BOMEN EFFECT ANALYSE

PROJECT KRANENBURGWEG 10 ZWOLLE

Rapport: OVW-190225B-143

Datum: 2 april 2025

Afbeelding 10; ontwerp aansluiting fietspad op bestaand.

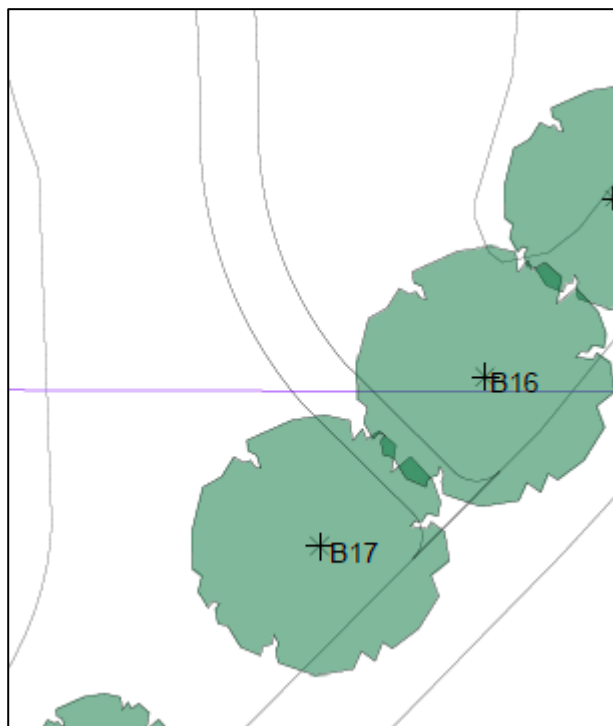
Deze bomen staan onder invloed van de aanleg van een wijkontsluiting (wandelpad).

Aansluitend op een bestaande pad, wordt tussen de boomnummers 16 en 17 een nieuw pad gerealiseerd.

De onderlinge afstand van de bomen bedraagt 7 meter, waarvan de bomen een indicatieve stabiliteitskluit kennen van 1,5 m gemeten uit het hart van de stamvoet.

Door het pad midden tussen de bomen aan te leggen, zullen de graafwerkzaamheden hiervoor buiten de stabiliteitskluit uitgevoerd kunnen worden. Toezicht bij het graafwerk en eventuele wortelsnoei verdient de aanbeveling.

Afbeelding 12&13; ontwerp en hoogteverschillen nabij boom 14.

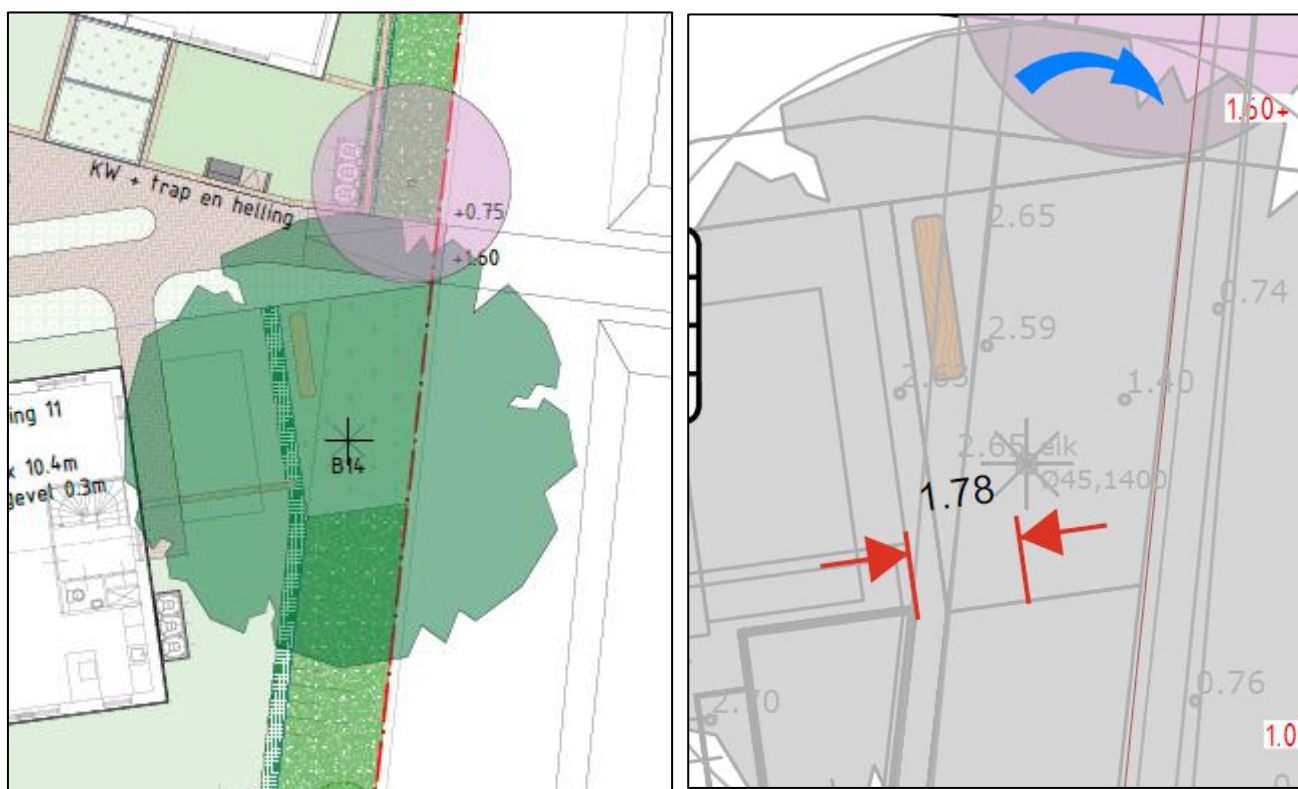
De boom staat nabij de ontsluiting van de woonwijk, waarbij deze echter in het nieuwe planontwerp zich heeft verplaatst tot op de kroonrand. Het effect op de boom is hierdoor verminderd, waardoor er onder begeleiding hier gegraven kan worden.

Echter zal de realisatie van een parkeervoorziening een beperkende factor kunnen zijn bij het behoud van de boom;

Ruimtelijk kan bij behoud van het huidige maaiveldniveau de parkeervoorziening gerealiseerd worden, aangezien het zandcunet van de oude rijbaan/parkeerplaats hier nog aanwezig is. Echter bij het nieuwe inrichtingsplan dient bij het toekomstige vloerpeil van 2,35+NAP en parkeerplaats op 2.20 +NAP het huidige maaiveldniveau nabij de boom van 2.65+NAP over een lengte van 1.78 meter afgegraven te worden (zie onderstaande afbeeldingen).

Daarnaast dient rekening gehouden te worden met de afstand van de bebouwing tot aan de boom. deze is nu ingetekend op 6.6 meter vanuit de boom, terwijl de straal van de kroon 7.5 bedraagt en er doorgaans nog rekening gehouden dient te worden met de bouw van een steiger, welke ook nog eens 1 meter in beslag neemt.

Op basis van het huidige plan kan de boom niet behouden blijven.

Indien de boom behouden dient te blijven, zal het inrichtingsplan op de volgende punten aangepast moeten worden;

- Bij voorkeur dient afgraven binnen de kroonprojectie voorkomen te worden, aangezien de wortelontwikkeling zich zeer oppervlakkig heeft ontwikkeld. Echter heeft zich op een afstand van circa een meter van de boom altijd verharding bevonden (rijbaan/parkeervoorzieningen). Door niet af te graven en gebruik te maken van het nog aanwezige cunet c.q. cunetzand, kan het wortelpakket gespaard blijven. Graafwerk dieper dan 15 cm is dan ook niet toegestaan.

- Aangezien de dorpelhoogte van de woning niet meer aangepast kan worden, verdient het de aanbeveling om de voordeur niet aan de zijkant van het huis te plaatsen, maar aan de voorzijde. Op deze manier hoeft er ter hoogte van de boom niet afgegraven te worden.

- Bij het uitgraven van fundatie voor de woning, zullen wortels onder begeleiding van een boomdeskundige (haaks op de ontwikkelrichting) ingenomen c.q. gesnoeid te worden. Waar nodig dient verticaal een folie toegepast te worden indien wortels bloot worden gesteld aan de buitenlucht (tegen uitdroging).

Afbeelding 17; Uitsnede projectplan versus boom 15.

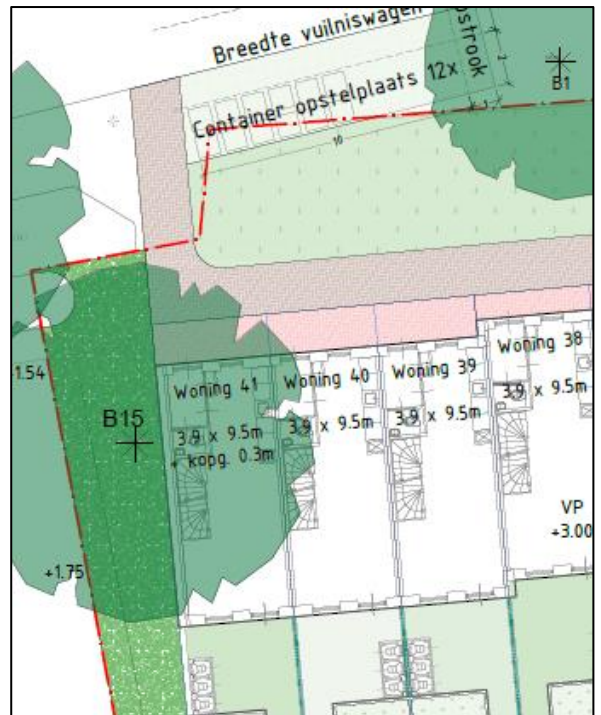
De boom is geprojecteerd in één van de woonhuizen, waardoor deze niet behouden kan blijven. Ook boomtechnisch kent deze een ongunstige ontwikkeling, waarbij het waargenomen plakoksel op termijn kan uitscheuren (zie afbeeldingen 8&9). Aanpassingen in het project zijn niet wenselijk. De boom kan niet behouden blijven onder invloed van het project.

Afbeelding 18; Uitsnede projectplan versus boom 1

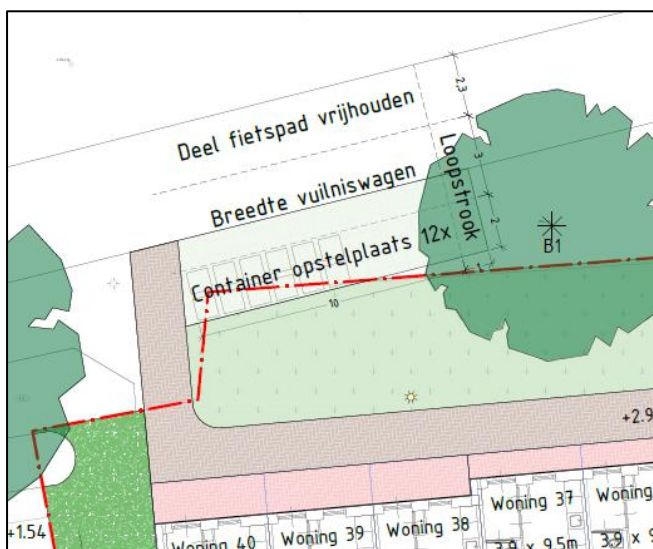
Bij het tot stand komen van het nieuwe inrichtingsplan zijn ook de centrale opstelplaatsen voor containers opgenomen (bijlage 1). Uitsneden ten opzicht van de bomen 1 en 13 zijn hieronder weergegeven, waarbij ter hoogte van boom 1 de opstelplaats is ingetekend tot binnen de kroonprojectie (lees; kwetsbare zone) van boom 1.

Gemeten op 2.80 tot 3.00 meter uit het hart van de stamvoet is haaks op de wortelontwikkeling een profiel gegraven. Hierbij zijn vanaf -5 tot -45 wortels aangetroffen tot een diameter van 8-10 cm. Dieper dan 45 cm wordt een storende laag aangetroffen met gemengd fijn puin. Opgemerkt dient te worden dat de bomen in de zone langs het fietspad aan de stamvoet ook 35 cm hoger staan dan het fietspad, welke tevens de oppervlakkige wortelontwikkeling verklaard. Aan de zijde van de toekomstige bebouwing ligt het maaiveld zo'n 50 cm lager.

Voor eik 1 verdient het de aanbeveling om de containerplaatsen te realiseren te buiten de kroonprojectie (straal 6 meter). Zowel in verband met het lossen (kroonbeschadiging), maar vooral ten aanzien van het maaiveldhoogteverschil en de daarmee gepaard gaande oppervlakkige beworteling. Waar nodig mag tot op de kroongrens gegraven worden, mits de wortels ook hier haaks op de wortelontwikkeling worden ingenomen c.q. worden gesnoeid door een boomdeskundige. Opgemerkt dient te worden dat het maaiveld binnen de kroonprojectie niet verlaagd mag worden. Zie voor de groeiplaatsverbetering hieronder.

Afbeelding 19; Uitsnede projectplan nabij boom 13

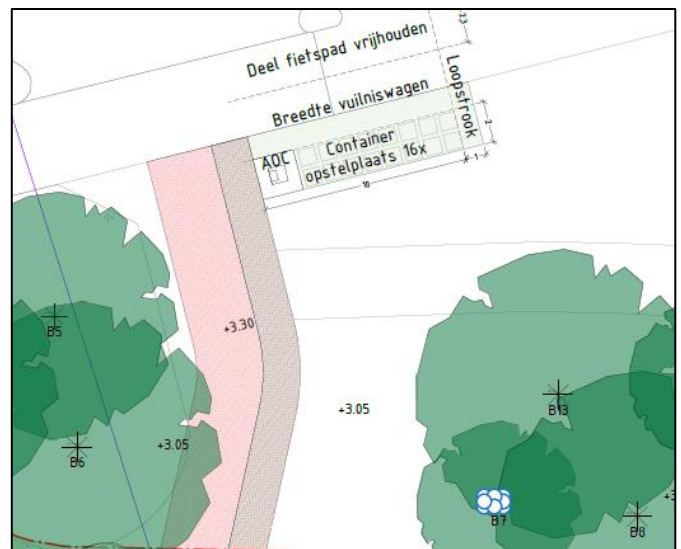
Bij de andere containeropstelplaats nabij boom B13 is geen profiel gegraven, aangezien de planinvloed niet aan de orde is.
